SERVICE INFO – FAG 0035

Změněná příruba ložiska kola

Výrobce: BMW

Obrázek 2: Vždy musí být použity dodané šrouby.

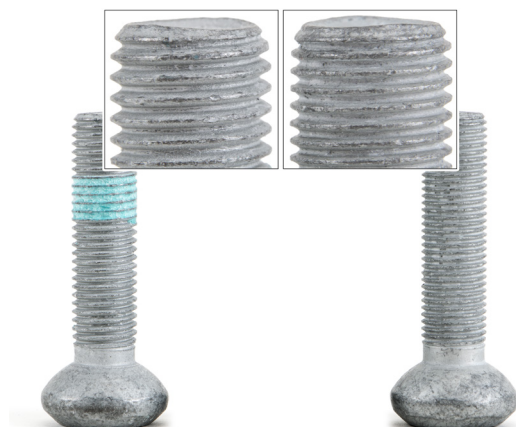
Výrobce vozidla používá v sériové výrobě různá ložiska kol s různými stoupáními závitů.

Pokud jsou použity šrouby s jiným stoupáním závitu, bude závit zničen. V nejhorším případě může dojít i ke ztrátě kola!

Obrázek 1: Levý šroub: M12x1,5
Pravý šroub: M12x1,25

Bezpodmínečně použijte šrouby dodané v balení

Při opravě je proto vhodné nejprve našroubovat šrouby rukou a na konci je dotáhnout na předepsaný utahovací moment. Důrazně nedoporučuje používat během montáže rázové utahovák. Je třeba dodržet následující utahovací momenty:

M12x1,5

1. stupeň: 80 Nm
2. stupeň: 90°

M12x1,25

1. stupeň: 20 Nm
2. stupeň: 120 Nm
3. stupeň: 90°

Pokud se mají vyměňovat ložiska kol, musí být bezpodmínečně použity šrouby, které jsou v sadě ložiska kola FAG. Jedině tak lze zajistit, že bude shodné stoupání závitu v přírubě ložiska kola a na šroubu.
